**AVIS RELATIF À LA PROTECTION
CONTRE LES EVENTUELS EFFETS NOCIFS ET NUISANCES
PROVOQUÉS PAR LES RAYONNEMENTS NON IONISANTS
GÉNÉRÉS PAR DES ANTENNES ÉMETTRICES STATIONNAIRES**

Commune : MALMEDY - Exploitant : TELENET GROUP

Référence exploitant : LG2230A

Rapport n° 1379 / 2024

Figure 2 : Vue en plan des installations d’antennes dans un rayon de 300 mètres autour de l’installation faisant l’objet de la demande d’avis

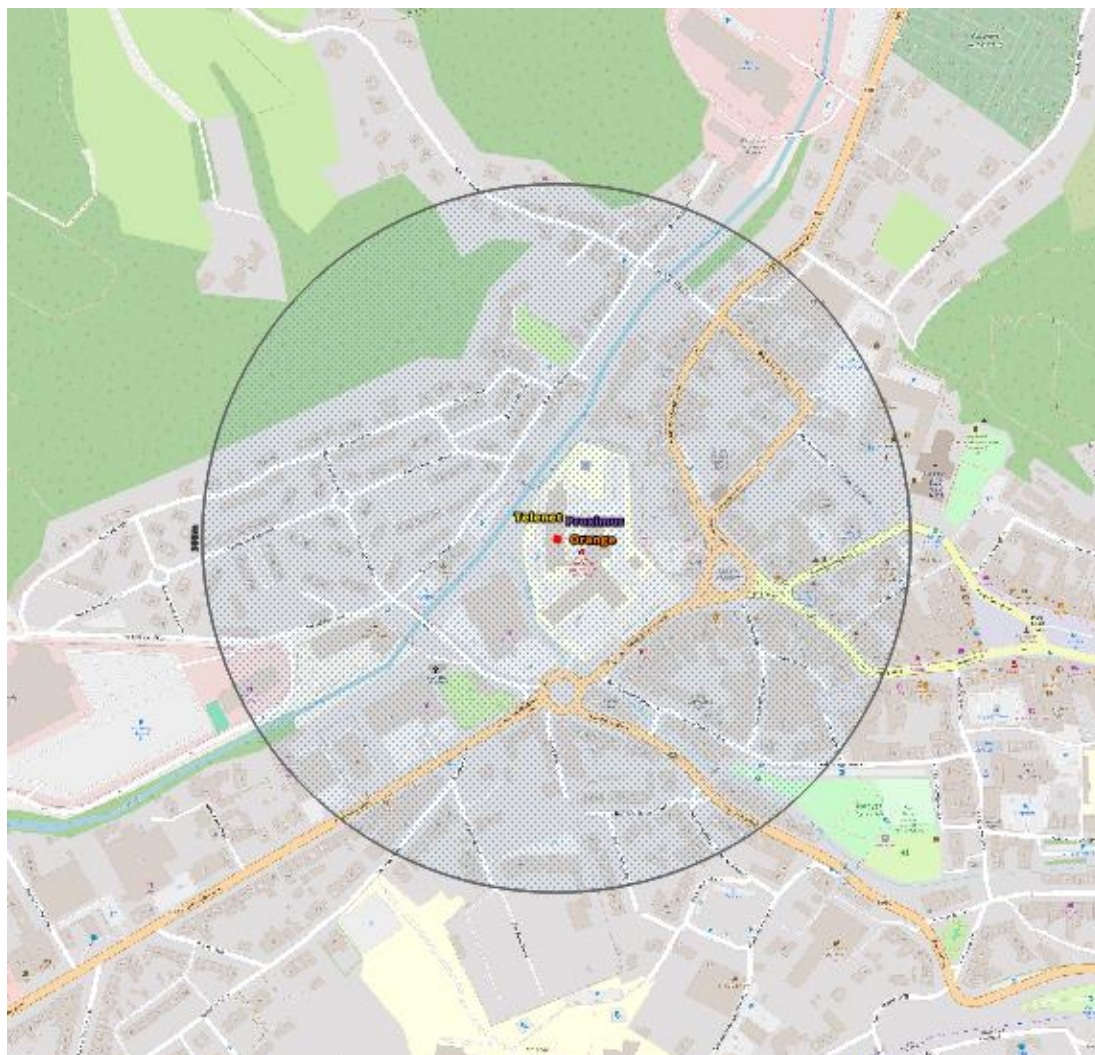
- a) il y a au plus 4 installations d’antennes émettrices stationnaires présentes dans la zone d’évaluation de 300 mètres de rayon représentée dans la figure 2, y inclus l’installation référencée dans le paragraphe 2 : la limite cumulative définie à l’article 4, §2 du décret est nécessairement respectée dans les lieux de séjour à l’intérieur de la zone d’évaluation de 300 mètres de rayon ;

- b) il y a exactement 5 installations d'antennes émettrices stationnaires présentes dans la zone d'évaluation de 300 mètres de rayon représentée dans la figure 2, y inclus l'installation référencée dans le paragraphe 2 et il existe, pour 3 ou 4 de ces installations, un avis attestant le respect de la limite abrogée de 3 V/m : la limite cumulative définie à l'article 4, §2 du décret est nécessairement respectée dans les lieux de séjour à l'intérieur de la zone d'évaluation de 300 mètres de rayon ;

- c) dans tous les autres cas, il a été vérifié que la limite cumulative définie à l'article 4, §2 du décret n'est pas dépassée dans les lieux de séjour sur base du nombre d'installations localisées dans la zone d'évaluation de 300 mètres de rayon représentée dans la figure 2, de leur localisation ainsi que des données inscrites dans la figure 1 et au paragraphe 4 du présent avis et dans les avis attestant le respect de la limite par installation ou de la limite abrogée de 3 V/m relatifs aux autres installations reprises dans la figure 2.

Compte tenu des considérations ci-dessus, il apparaît que l'intensité du rayonnement électromagnétique généré, dans les lieux de séjour situés dans un rayon de 300 mètres autour de l'installation référencée dans le paragraphe 2, par l'ensemble des antennes émettrices stationnaires de l'ensemble des exploitants du même site d'antennes émettrices stationnaires respecte la limite fixée à l'article 4, § 2 du décret.
